## 第 10 回静岡県中央新幹線環境保全連絡会議地質構造・水資源部会専門部会の意見等に対する回答

## 【資料 1】中央新幹線南アルプストンネル工事における県外流出量を大井川に戻す方策等について

【資料2】中央新幹線南アルプストンネル山梨工区 山梨・静岡県境付近の調査及び工事の計画について

図 7.6 県境付近の断層帯の地下水をポンプアップする方法 (イメージ)

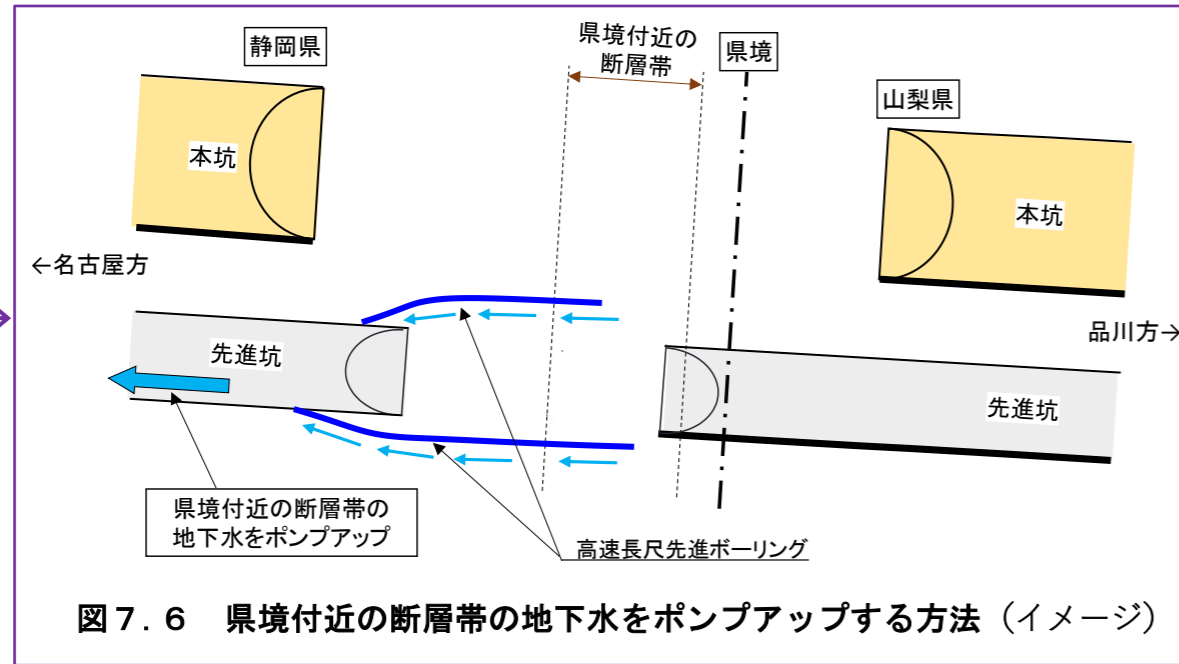
⇒リスク対策の方策の有効性等について、高速長尺先進ボーリングは調査方法として有効であると言及しているのみであり、リスク対策として有効であるかを有識者会議として評価・判断していない。

・トンネル断面積に比べ、高速長尺先進ボーリングの断面積は非常に小さく、高速長尺ボーリングによる揚水は、効果がある方法とは認められない。
